Autorité environnementale

Avis délibéré de l'Autorité environnementale sur les opérations de dragage d'entretien de l'UHC2 sur le canal du Rhône au Rhin (68) sur la période 2018-2027

n°Ae : 2017-010

Figure 2 : les différentes parties de l'UHC2 et les dragages projetés (source : étude d'impact)

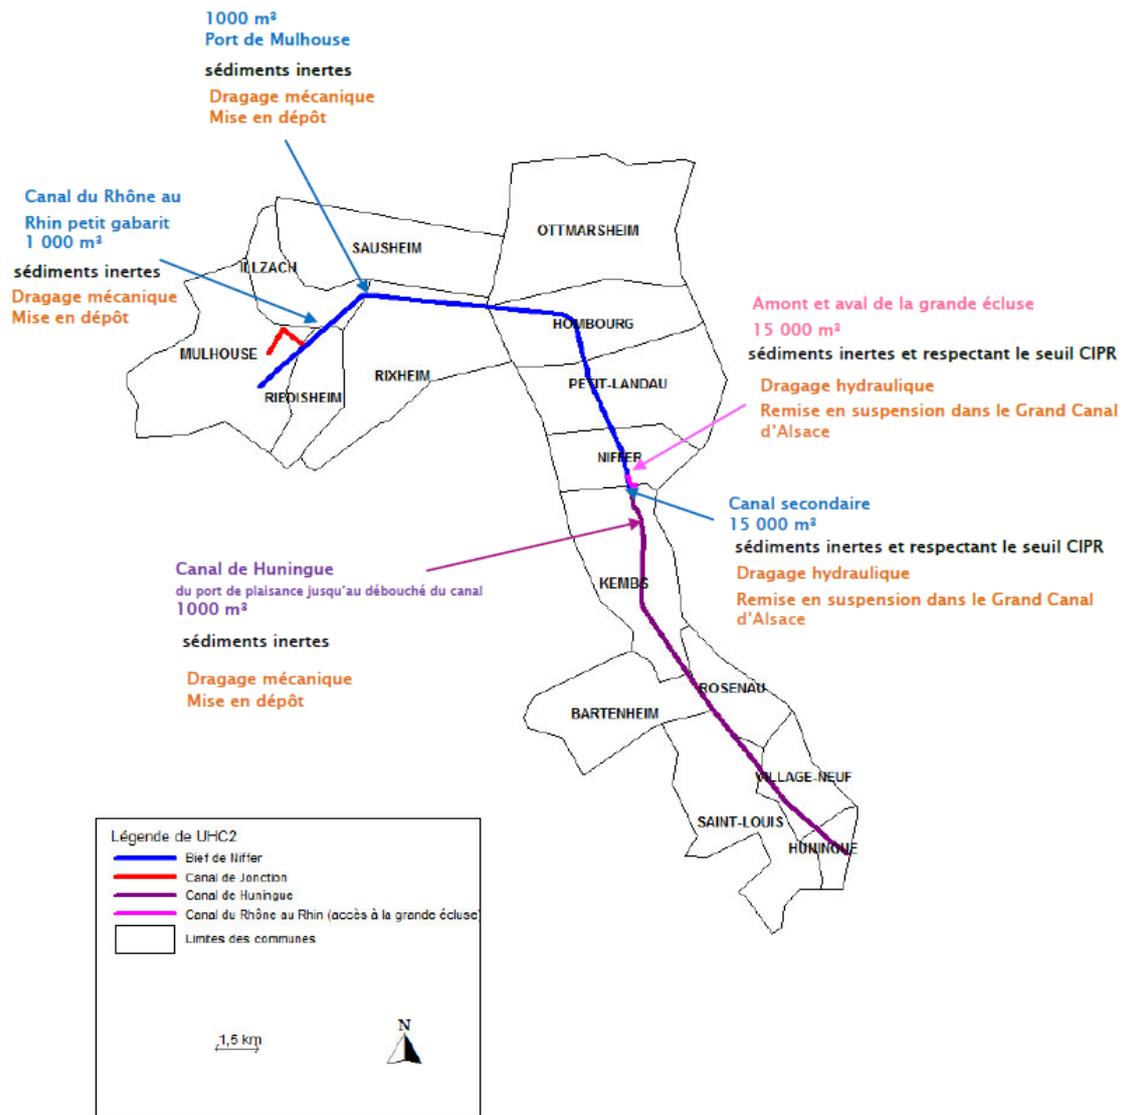
Les volumes présentés au PGPOD sont issus de l'étude bathymétrique de l'UHC2 (faite en 2012) et de l'emprise du « rectangle de navigation » correspondant à l'espace disponible nécessaire pour que les navires puissent naviguer sans dommage. Toutefois le mouillage⁴ visé varie selon les parties du dossier (pages 28, 136 et 190).

De plus, la bathymétrie qui a été mesurée par VNF n'est pas présentée en détail alors qu'une cartographie a été présentée aux rapporteurs. Cette information serait utile pour permettre au public de comprendre pourquoi et où les dragages sont nécessaires.

En outre, l'Ae note que les volumes de sédiments liés aux opérations envisagées et estimés par l'étude bathymétrique (33 000 m³) sont nettement supérieurs à ceux dragués lors des années précédentes (12 250 m³ entre 2005 et 2013), dans un contexte où existe un courant hydraulique non négligeable de 12 m³/s au débouché aval du canal de Huningue peu propice à l'atterrissement.

- ***justifier plus précisément les quantités de sédiment à extraire,***
- ***expliquer les écarts apparents entre les différents mouillages visés par les dragages selon les parties du dossier, ou mettre en cohérence les chiffres et indiquer si cela a une conséquence sur les volumes de sédiments en jeu,***
- ***présenter en outre une cartographie de la bathymétrie des sédiments sur l'UHC2 et du Grand Canal d'Alsace à l'endroit où les sédiments seront rejetés et en aval de ce point.***
